プリント基板用コネクタ SL-SMT3.50 シリーズ デザイン変更のお知らせ

- 対象製品：
基板側ピンヘッダー SL-SMT 3.50/90 シリーズ

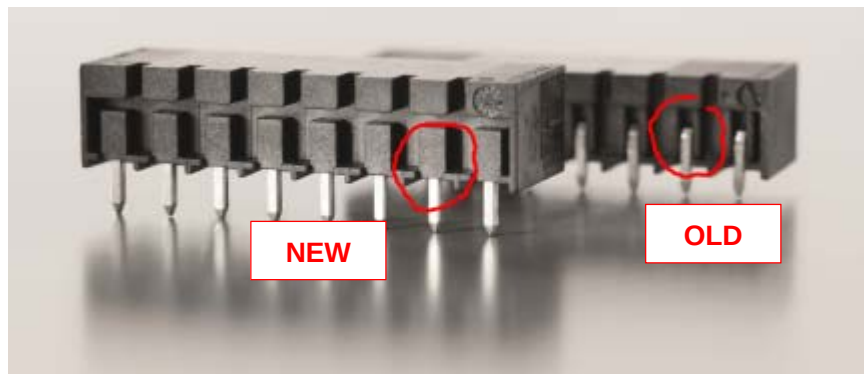
この度、プリント基板用コネクタ SL-SMT3.50 シリーズのデザインを一部変更させていただく事となりました。新しいデザインでは、はんだピンの根元をカバーするようなデザインとなっております。この変更に伴う、概観寸法、基板取付寸法、および電氣的仕様の変更はありません。
